关于福州工商学院学生公寓八外立面颜色及研究生院 平面布置调整的报告

永泰县自然资源局:

建设单位：福州工商学院

设计单位：中奥建工程管理有限公司

挡墙分析

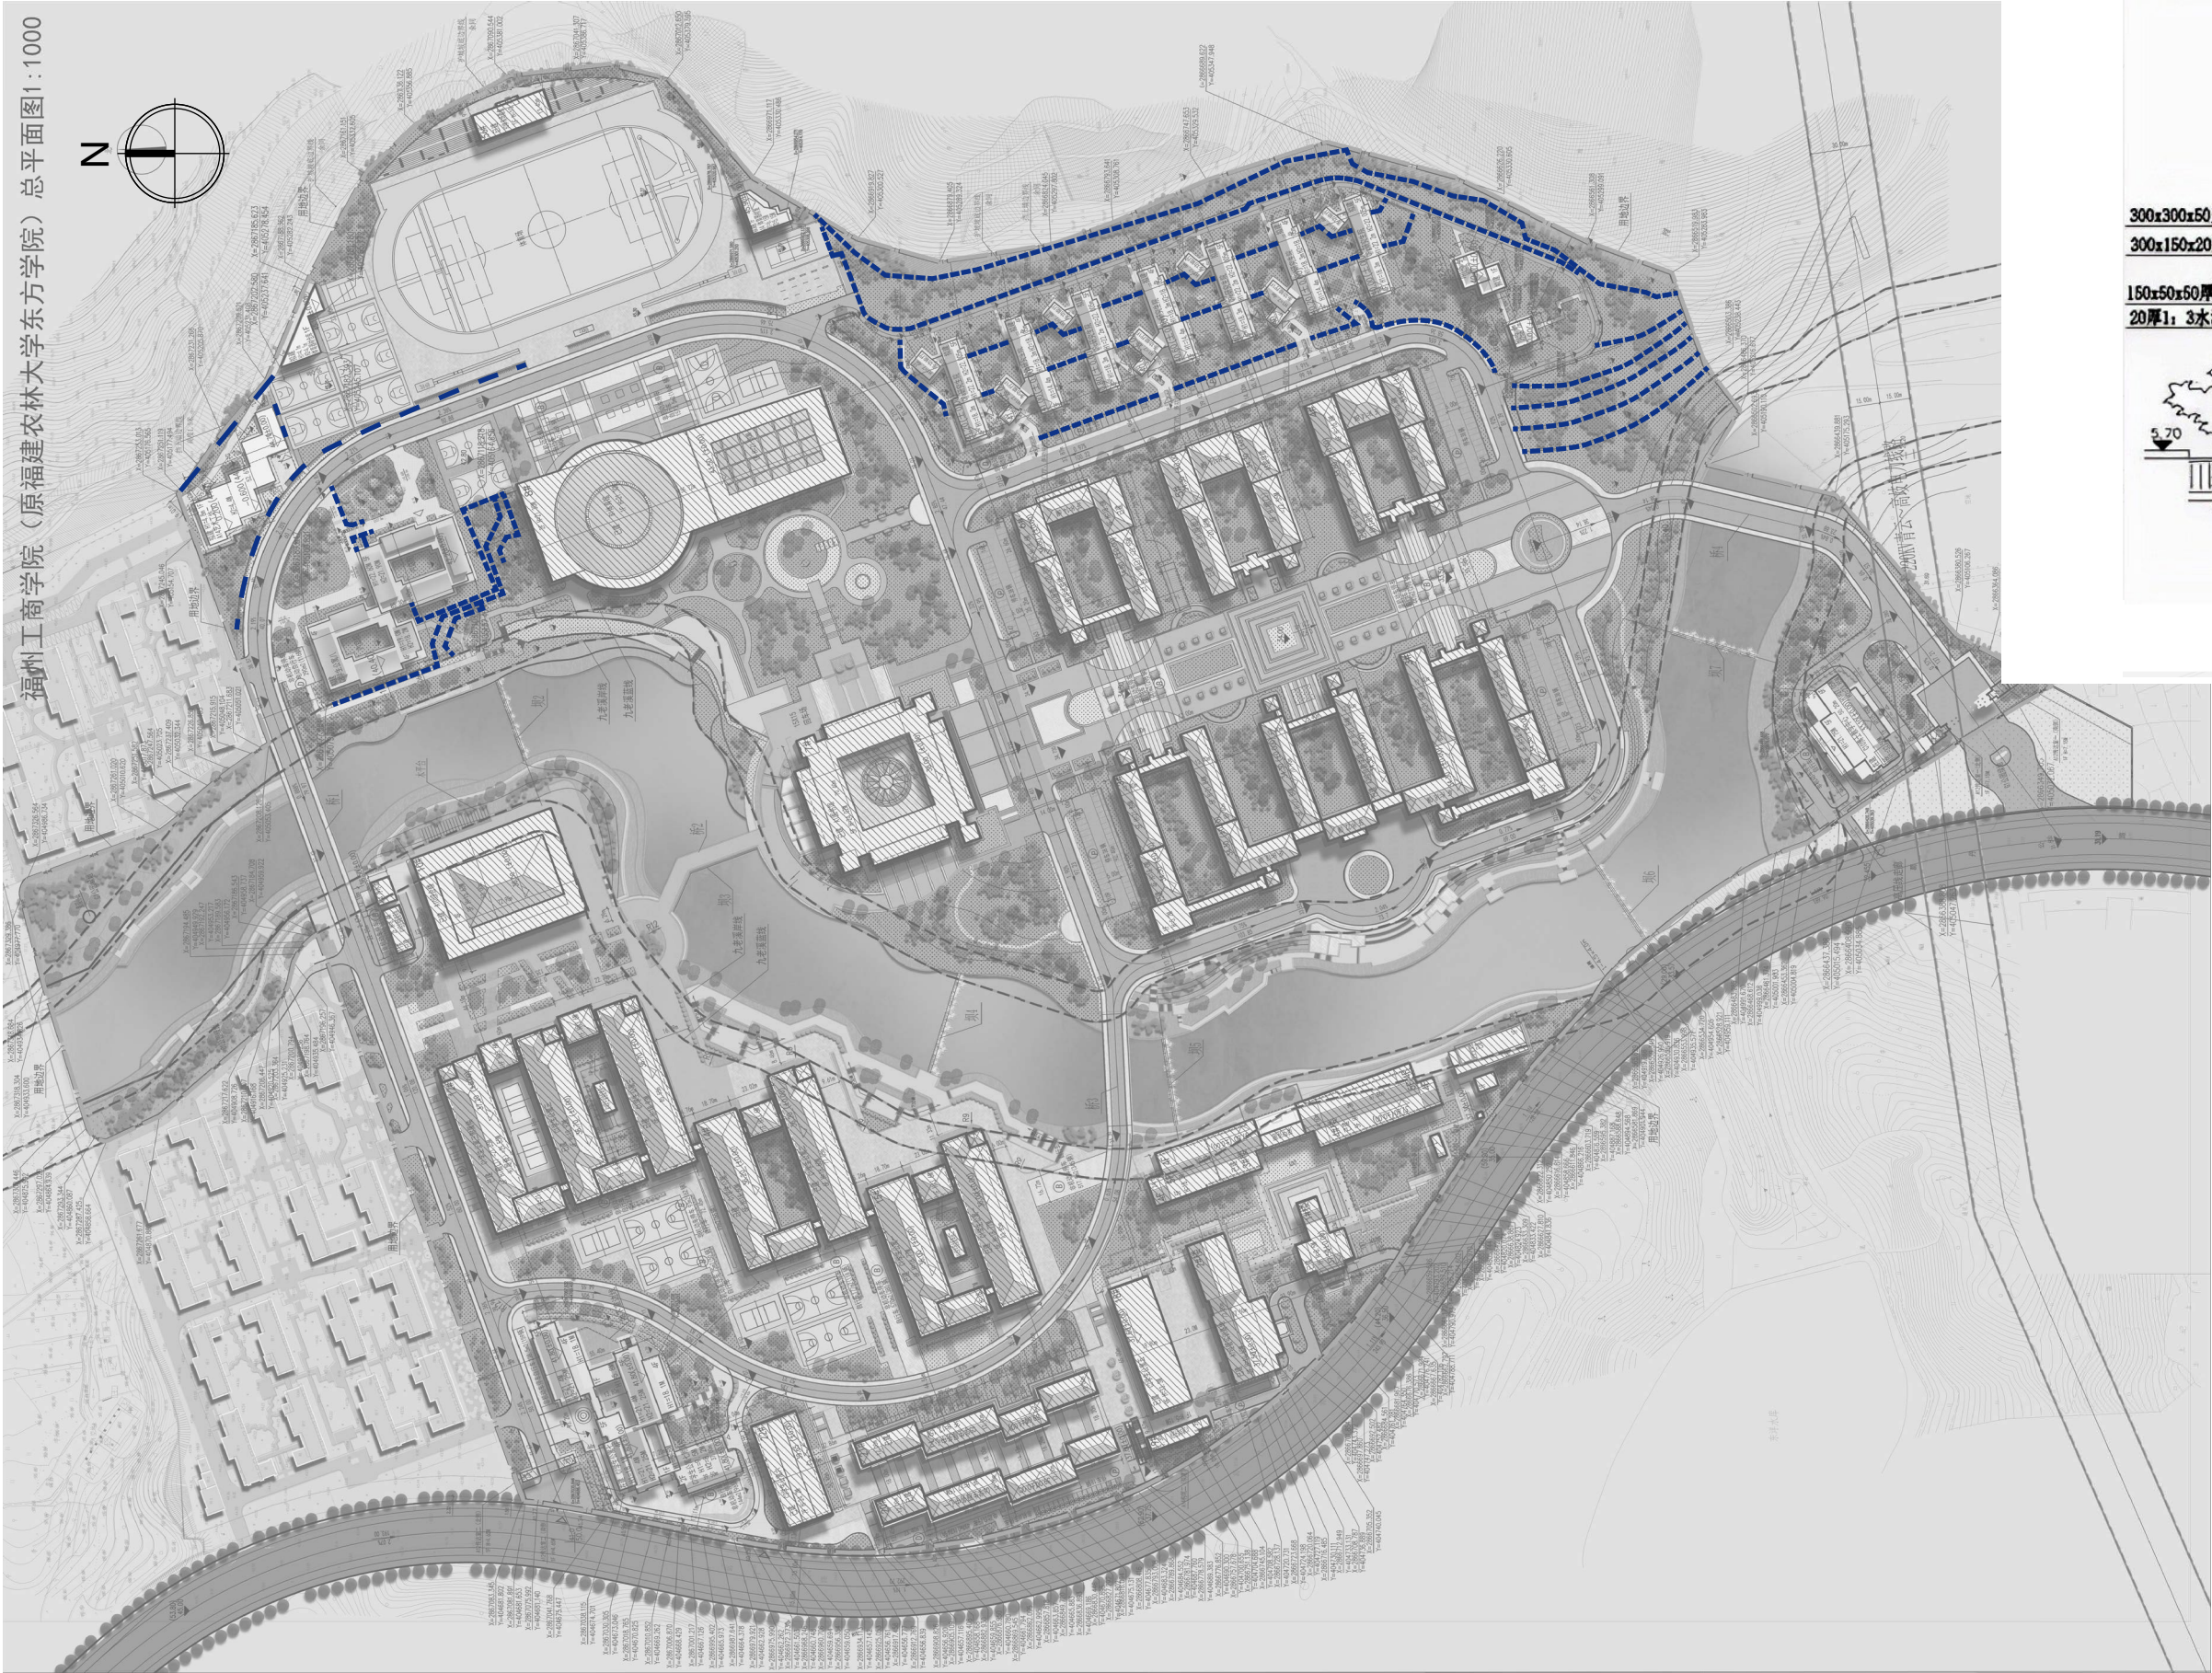
一、结合场地要求，总平面图各楼栋室外台地挡土墙相对标高由-0.2m、0.9m、2.4m、4.3m 调整为-0.2m、0.9m、4.3m。景观平面图根据挡墙变化相应调整，绿地率保持 30%不变。

AA~(A)及(B)~(BN)轴立面图

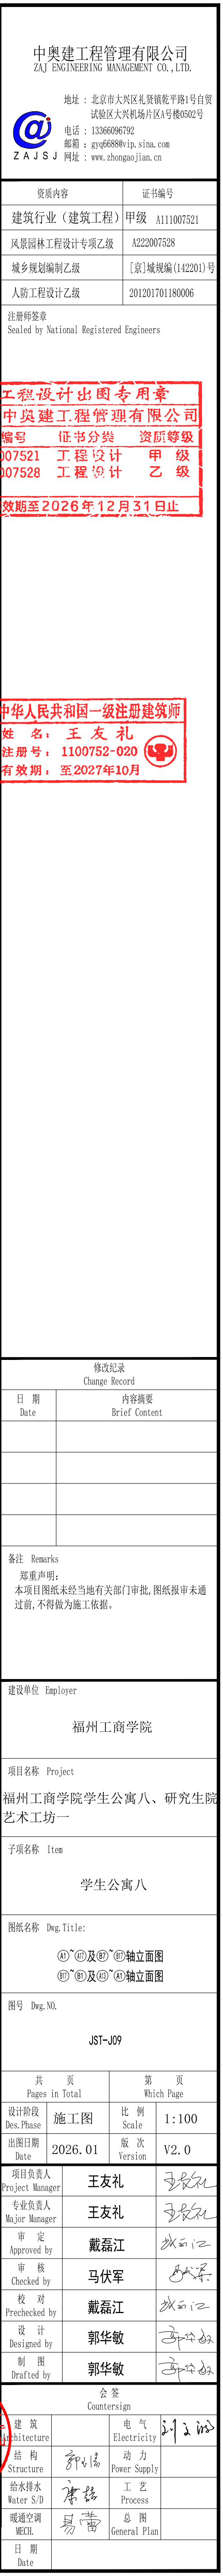
二、学生公寓八，总建筑面积、计容建筑面积、占地面积保持不变。因外立面效果优化，阳台栏板外墙颜色由灰色仿砖真石漆调整为深咖色真石漆，斜墙外墙颜色由砖红色真石漆调整为深咖色真石漆，斜屋面外墙、檐口及铝合金格栅颜色由砖红色调整为深咖色。

C9g#楼一层平面图 1:100

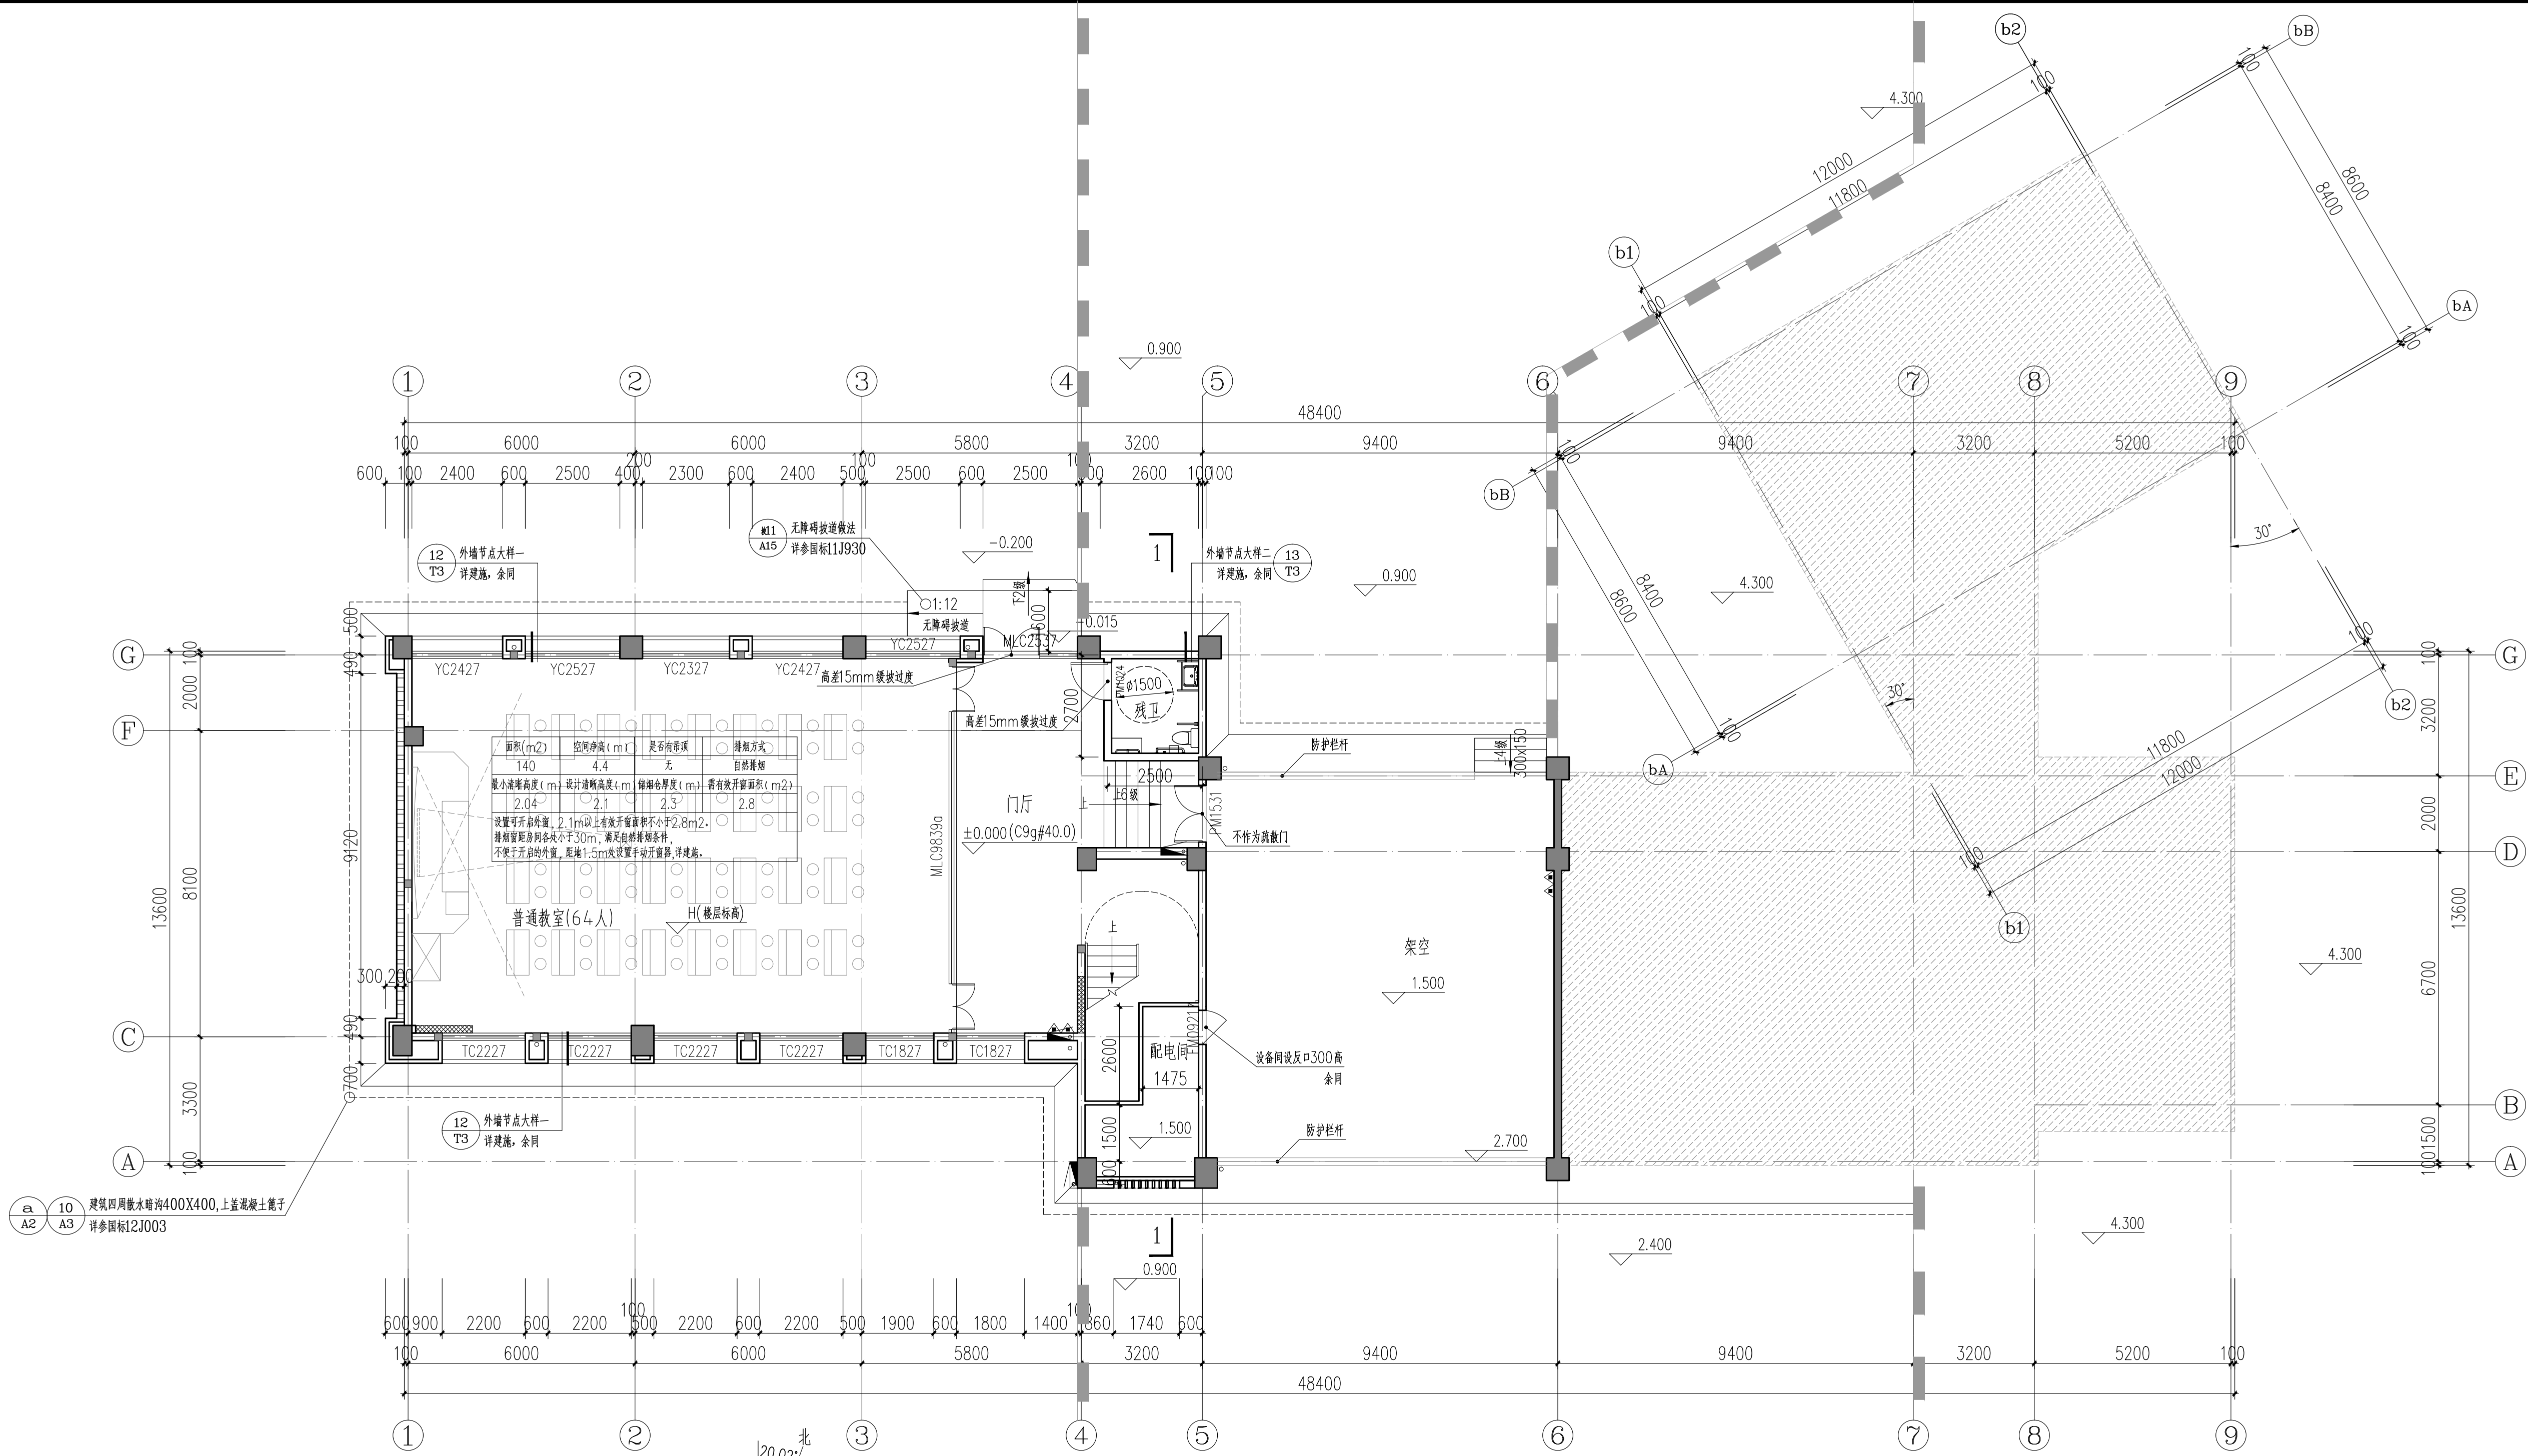
三、研究生院，总建筑面积、计容建筑面积、占地面积保持不变。因教学使用需求，C9a#、C9b#、C9c#、C9d#、C9e#、C9f#、C9g#楼平面图中小教室调整为大教室，配电间移位。
